Uavhengig kvalitetssikring

Prosjektnummer: 24122	Rapportnummer: RIG-NOT-03	Dato: 19.12.2024
Oppdragsgiver: Asplan Viak AS	Kontaktperson/til: Sissel Mjølvsnes	Kopi: Grunnteknikk AS
Prosjekt: Områderegulering Lierbyen – Soneutredning «Lierbyen»		
Sammendrag: Terraplan AS er engasjert som underleverandør av Asplan Viak AS, for å utføre en uavhengig kvalitetssikring i forbindelse med en soneutredning i Lier kommune. Grunnteknikk AS er geoteknisk prosjekterende for Lier kommune, og har i den anledning utført en soneutredning. Foreliggende rapport dokumenterer <u>uavhengig kvalitetssikring</u> av utredning av faresone «Lierbyen», i henhold til NVEs kvikkleireveileder 1/2019. Terraplan har kontrollert grunnlag, forutsetninger og vurderinger. Det er i tillegg kontrollert Grunnteknikks interne kontrolldokumentasjon ifm. aktuelt tiltak. Det foreligger ingen åpne kommentarer og Terraplan anser kontrollen som avsluttet. Det vises til Vedlegg A for fullstendig oversikt i verifikasjonsskjema.

Oppdrag	Områderegulering Lierbyen – soneutredning «Lierbyen»
Tiltakshaver	Lier kommune
Prosjekterende foretak	Grunnteknikk AS
Tiltakskategori definert av geoteknisk rådgiver	IR

Figur 1 Utsnitt fra tegning 118263-100 med justert tolkning i borpunkt NG1-1. (lagt inn av GrunnTeknikk i forbindelse med rev01)

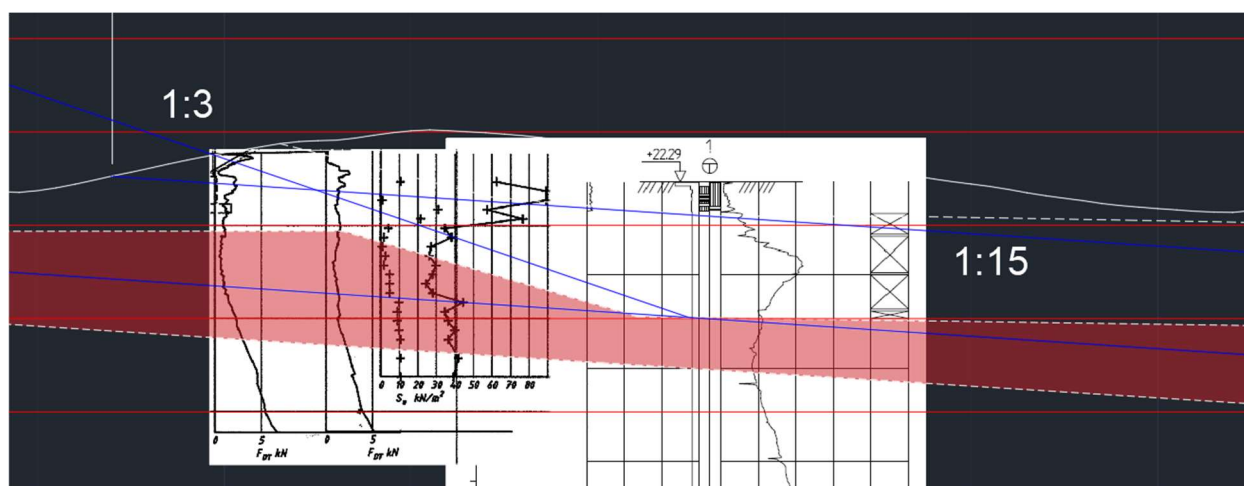
<p>1:15-linjen går gjennom borpunkt NGI-3 i profilet. Det er små marginer her, og vi mener at på bakgrunn av at vi kun har 1 prøveserie i faresonen, og medregnet usikkerheter i plassering av borpunkt i profiler, etc., er det hensiktsmessig å ha en konservativ tilnærming.</p> <ul style="list-style-type: none"> - Når det gjelder tolkning av sprøbruddmateriale i borpunkt NGI-1, gir dette en ekstra usikkerhet. Økt rotasjon kan bety at den avtagende bormotstanden ikke skylder sensitive masser. Hvis vi justerer tolkningen til underkant av der det er brukt økt rotasjon, får vi et tilfelle som vist på Figur 1 under. Løsneområdet reduseres da marginalt. <p>På bakgrunn av dette velger vi å beholde løsneområdet som tegnet.</p> <p>Terraplan: På bakgrunn av begrunnelsen ovenfor aksepterer vi å la løsneområdet forbli uendret. Punktet lukkes.</p>		
4		<p><u>Utløpsområde:</u></p> <p>Utløpsområde er kontrollert og virker fornuft.</p>	T/S	L
